## SERVICE INFO – FAG 0039

# Рекомендації щодо встановлення

## Використання FAG SmartSET в якості альтернативи картриджам зі змазкою у ступицях для осей BPW

Зображення 2: Ступиця з FAG SmartSET для осей BPW

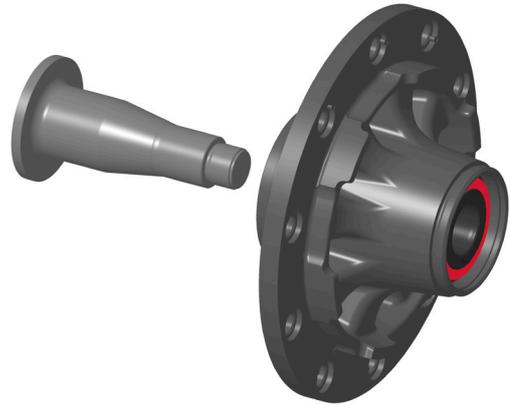
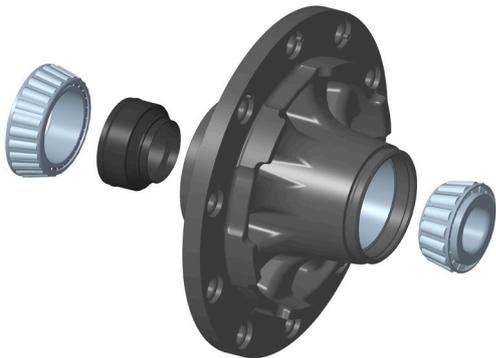
Відтепер компанія Schaeffler Automotive Aftermarket пропонує альтернативний метод заміни колісних підшипників на осях BPW. Це ремонтне рішення складається зі ступиці (зображення 2) з попередньо встановленим та змащеним FAG SmartSET.

Через закриту конструкцію FAG SmartSet у цій ступиці колеса не використовується картридж зі змазкою.
